BAB-Nr. 2024-0569 sb

**Gemeinde Samedan
Bauten und Anlagen ausserhalb der Bauzone (BAB)
Baugesuch der Energia Solara Engiandinaisa SA in Gründung
Rechtliches Gehör betr. Projektänderung**

**Projektergänzung zu Lawinengefahr beim Neubau Solarkraftwerk Samedan nach Aussprache
mit ARE & AWN in Chur am 6.12.2024**

Abbildung 1 Reduzierte Fläche der PVA (rot) gemäss 100-jährigen FlieSSLawinen [1, Abb. 37]

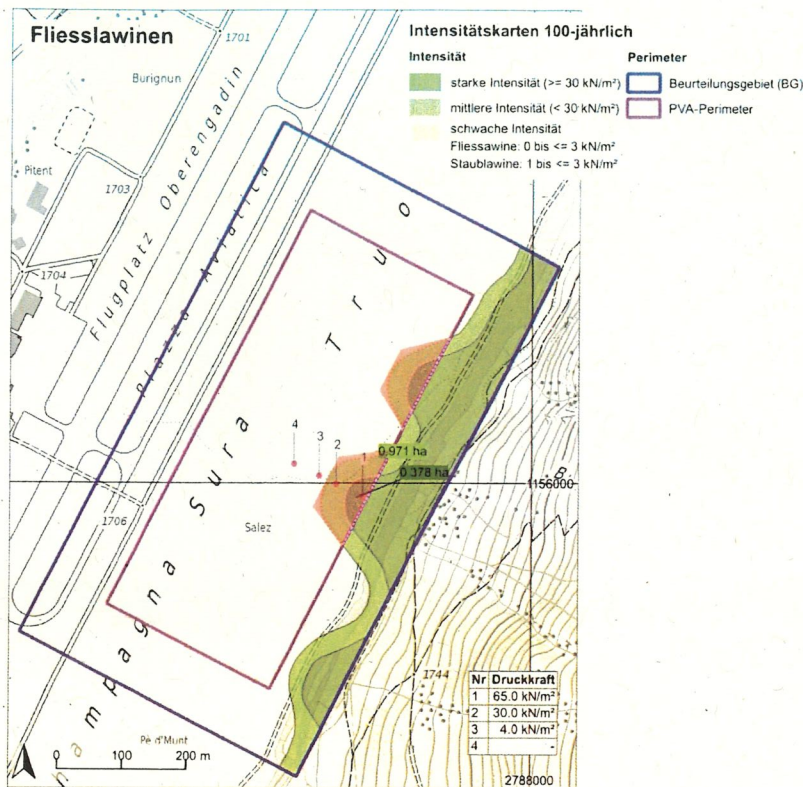
Eine Dimensionierung der Unterkonstruktion der Solaranlage, um den Lasten eines 100-jährigen FlieSSLawinenereignisses standzuhalten ist aus verschiedenen Gründen nicht möglich. Auf den Bau der Photovoltaikanlage (PVA) wird deshalb im Bereich der 100-jährigen FlieSSLawinen verzichtet. Dies entspricht etwa 1.4ha, respektive ca. 7% Reduktion der geplanten Fläche. Die Reihen der PVA werden Tisch-weise im Bereich der 100-jährigen FlieSSLawine verkürzt.

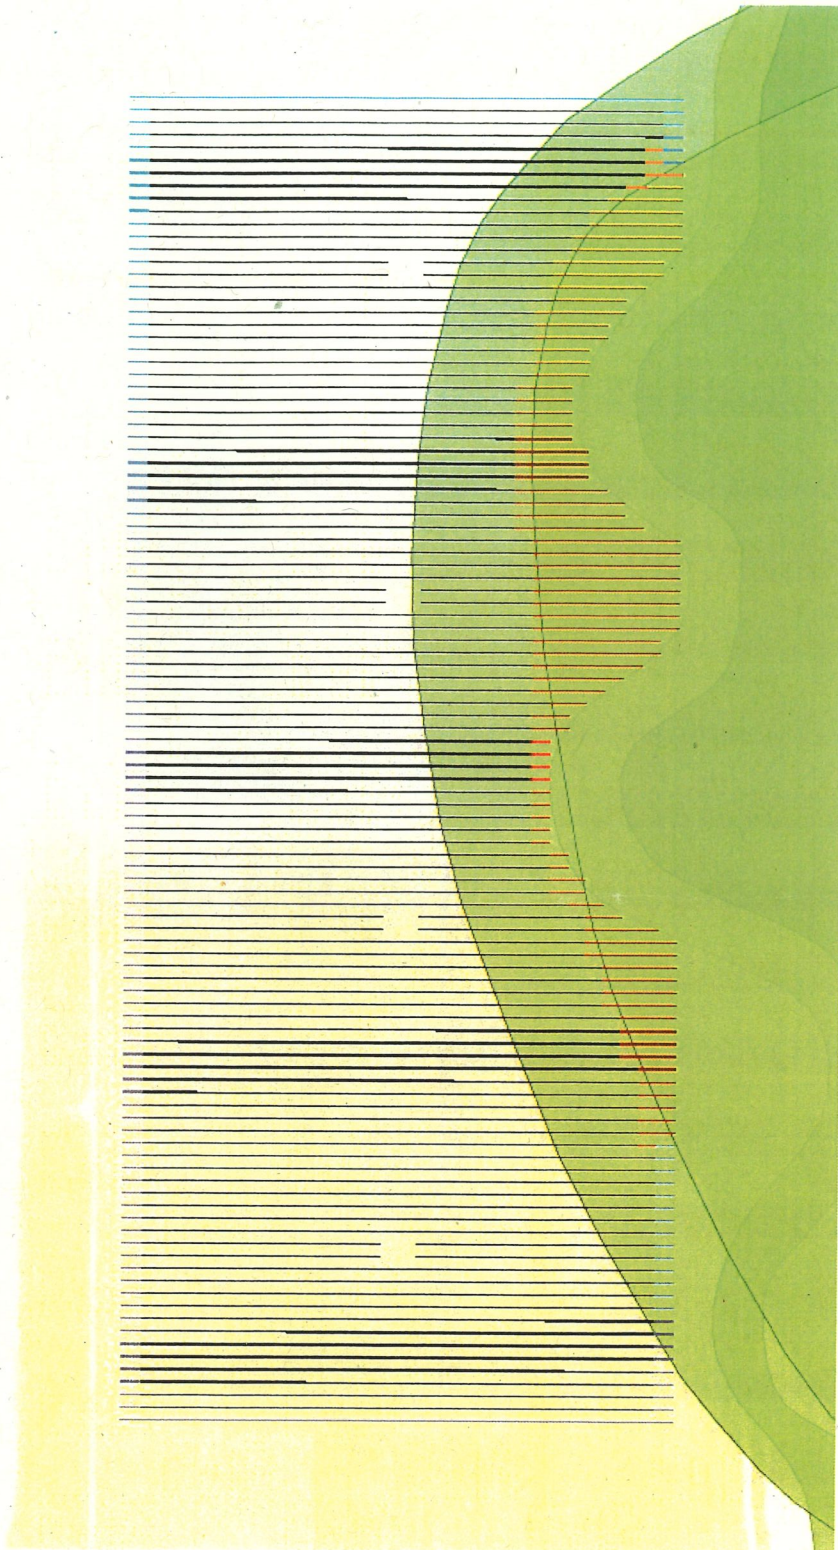
Basierend auf dem Dialog mit Martin Keiser vom AWN, werden die Tische in Teilbereichen (siehe Abb. 2) der Staublawine wie für die Eckbereiche $q_k = 1.95 \text{ kN/m}^2$ [4] ertüchtigt. Im Innenbereich werden die Tische belassen wie geplant $q_k = 0.4 \text{ kN/m}^2$ [4]. Dies basierend darauf, dass für die ersten zwei Randwerke ein c_p -Wert von 0.42 und danach ein c_p -Wert von 0.3 gewählt wurde. Damit wird einer möglichen, aber nicht bekannten Ausdehnung der Staublawine Rechnung getragen und gewichtet die Hauptrichtung und mögliche Abschattungseffekte [3]. Ein Verzicht auf den Bau der PVA im Bereich der 100-jährlichen Stablawinen ist deshalb mit einer Ertüchtigung in Teilbereichen, nicht erforderlich.

Abbildung 3 Reduzierte Fläche der PVA (rot) gemäss 100-jährigen FlieSSLawinen, mit möglicher künftiger Erweiterung (blau). [1, Abb. 37]. NB: nicht Bestandteil dieses Gesuches

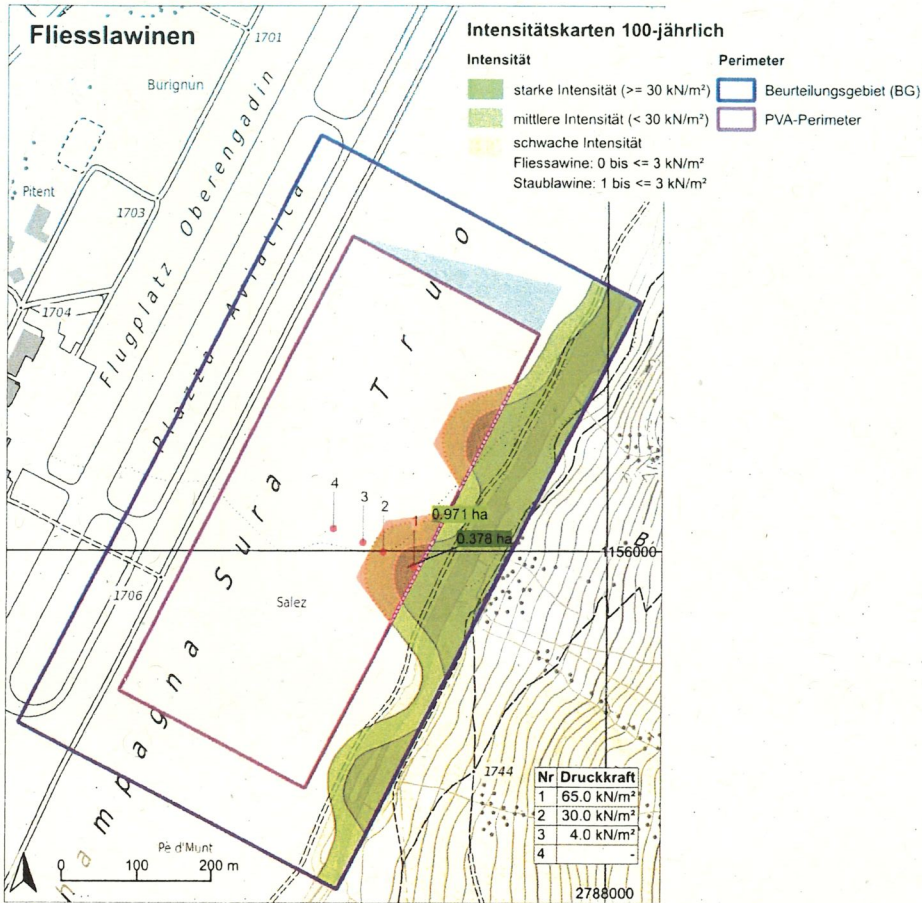
Um den wirtschaftlichen Verlust der ausgelassenen Fläche zu kompensieren, ziehen die Projektanten eine künftige Erweiterung des Perimeters im Norden in Betracht. Dies kann jedoch aus zeitlichen Gründen NICHT im aktuellen Projekt aufgenommen werden und das Planungsrecht der betroffenen Eigentümerin liegt z.Z. nicht vor.

Luftansicht Lawinenschutz

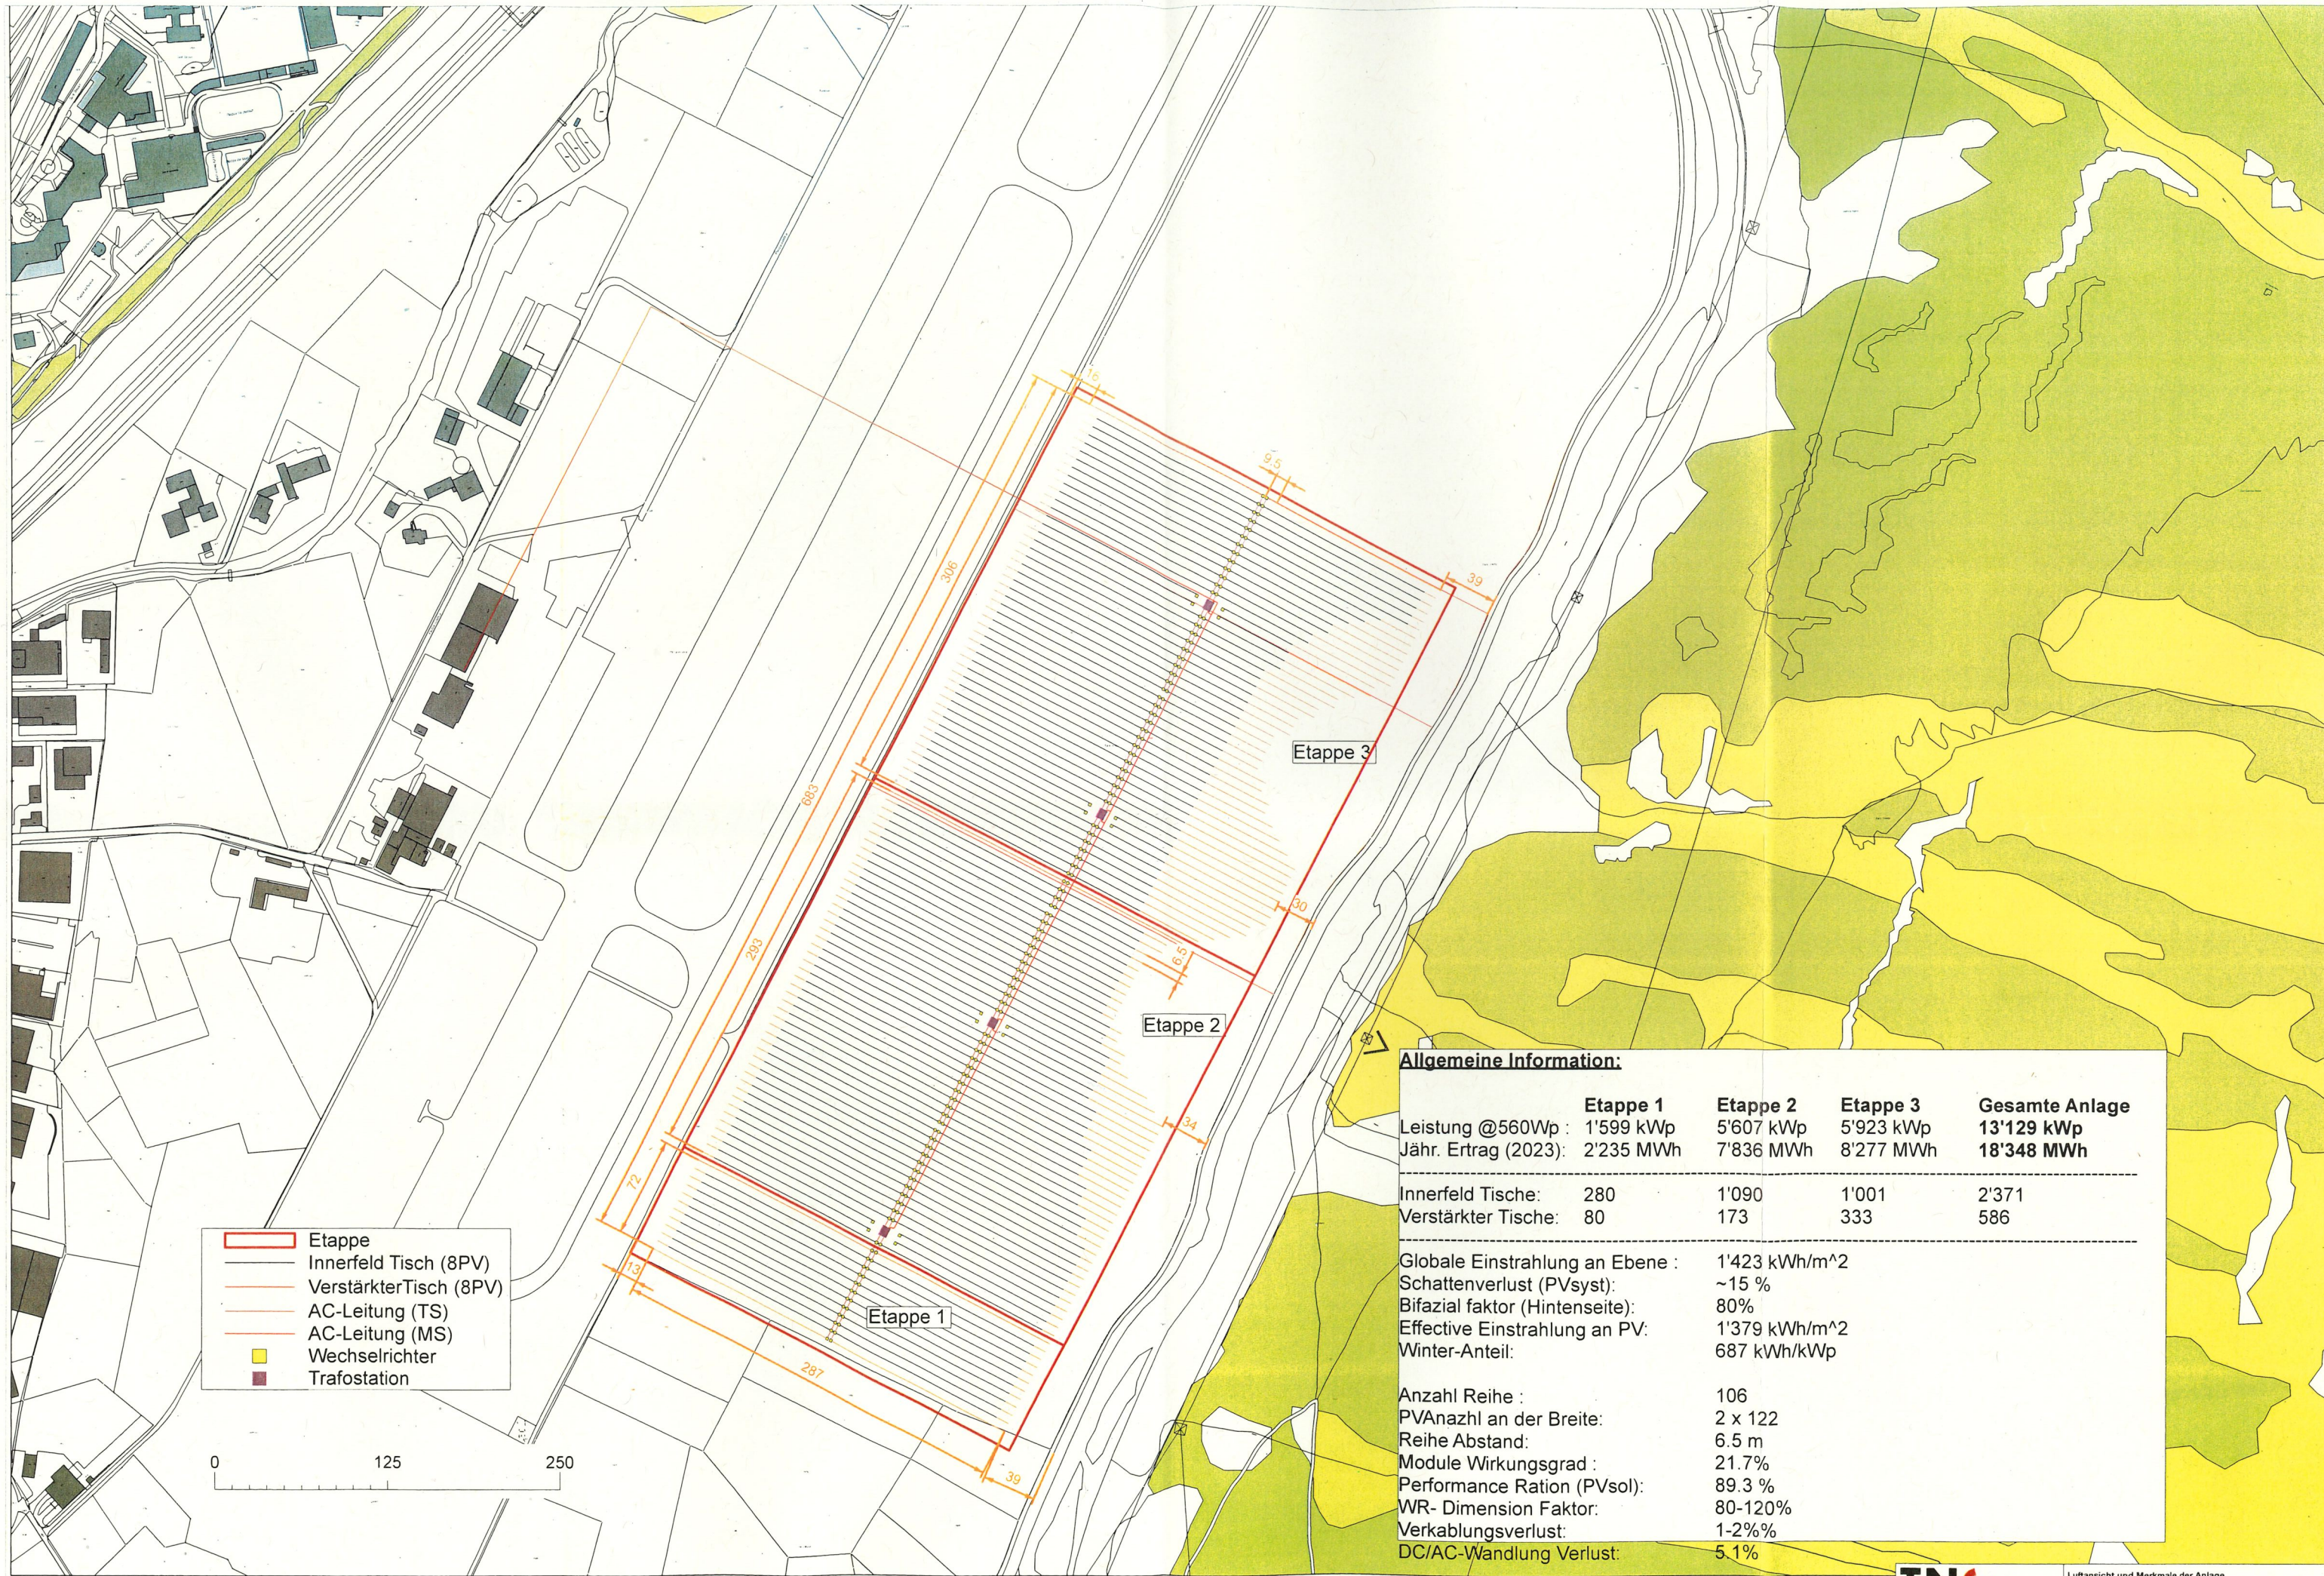
Ausgelassene Tische im Bereich der Fliesslawine (nichts eingezeichnet) und ertüchtigte Tische (rot) in den Bereichen der Staublawine. Wie anfänglich bereits vorgesehen, ertüchtige Tische an den Rändern (blau) und Grundlast Auslegung im Innenbereich (schwarz).
